Oggetto: “Proposta della società SOFC SyngasSrl, con sede in Comune di Mezzolombardo di localizzazione nel piano provinciale di smaltimento dei rifiuti, dell’impianto di recupero di rifiuti non pericolosi, in loc. Casotte”, in Comune catastale Mori - PRESENTAZIONE DI OSSERVAZIONI

La procedura in oggetto riguarda la Valutazione Ambientale Strategica del progetto proposto per il quale risulta depositato il “Rapporto Ambientale di localizzazione”.

I sottoscritti Marco Caldiroli a nome di Medicina Democratica Onlus e Luigi Torboli del Gruppo Albora con le presenti note inviano osservazioni alla suddetta valutazione ambientale strategica.

Estratto allegato 13.

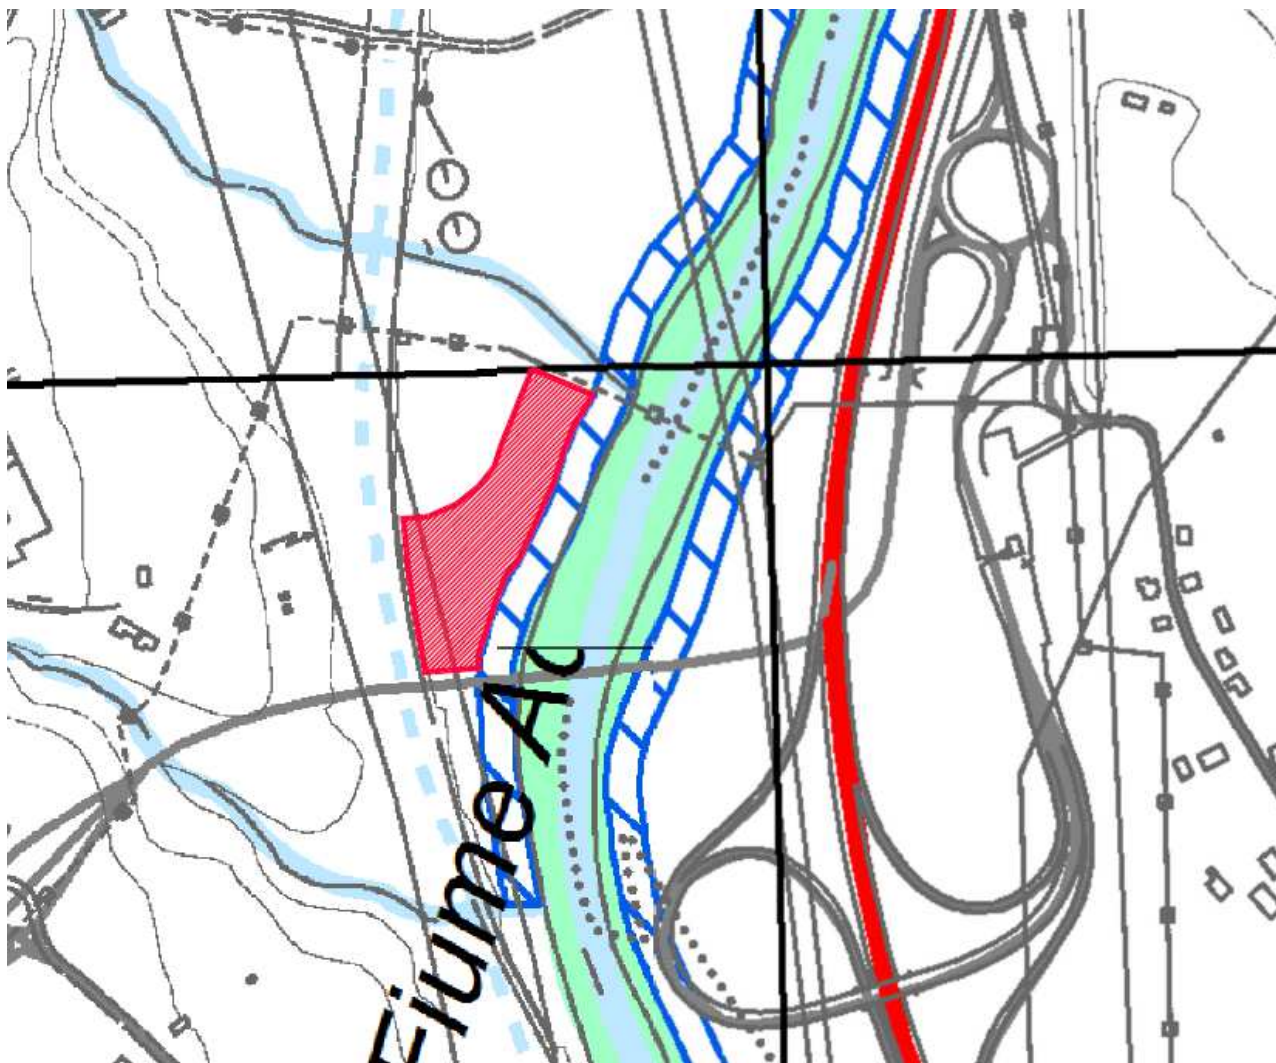
Nell'ambito dei criteri di non idoneità della localizzazione il Piano rifiuti provinciale parte strategica terza, comprende anche le *“aree di protezione fluviale di cui all'articolo 9 bis delle N.d.A. del P.U.P.”* (ora art. 31 delle norme tecniche del PUP vigente) nell'area in esame è compresa una fascia di protezione fluviale riportata dall'estensore nell'allegato 13. Da tale planimetria sembrerebbe che il perimetro dell'intervento sia su un lato a confine con tale fascia.

Nella tabella 5-1 che si riporta per comodità, tale limitazione viene omessa.

Nell'allegato 3 (planimetria dell'impianto) parte di tale fascia è invece inclusa nella “*delimitazione del piano attuativo*”, pur se gli edifici e gli impianti risultano esterni alla fascia l'intervento interesserebbe anche tale fascia (cfr l'estensione della fascia arancione ivi prevista per individuare il perimetro dell'intervento che comprende praticamente la riva del fiume).

Nel caso delle fasce di protezione fluviale, l'interferenza dal confronto tra le tavole negli allegati (13 e 3) sembra invece essere presente.

Denominazione: Talpina - Breno

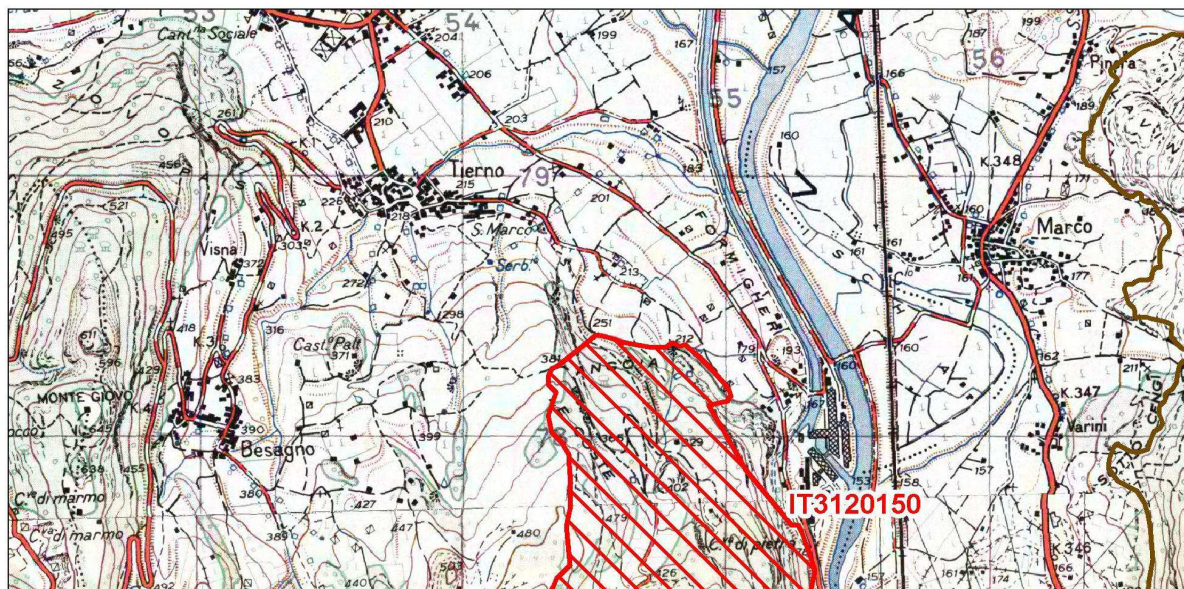
Dal contenuto dell’allegato 19 risulta non conosciuta (non inclusa) la presenza della zona sic IT3120150 “*Talpina*”, il cui perimetro inizia a meno di un chilometro a sud dell’area progettuale. Si allega estratto della cartografia ove emerge che il sito proposto è appena al di fuori della stessa e probabilmente appena al di fuori dell’area compresa dall’allegato 19 volutamente formulato (non mettendo al centro l’area di interesse) per far uscire dal quadro il perimetro dell’area.

Non vi è “*interferenza*” con il sito ovvero il progetto non viene realizzato all’interno del sito ma risulta pacifica la possibilità di “*interferenze*” (impatti) con il sito stesso (es. ricadute delle emissioni, effetto degli scarichi ecc.) e dunque la necessità di una valutazione di incidenza ambientale (VINCA) nell’ambito della procedura di valutazione di impatto ambientale.
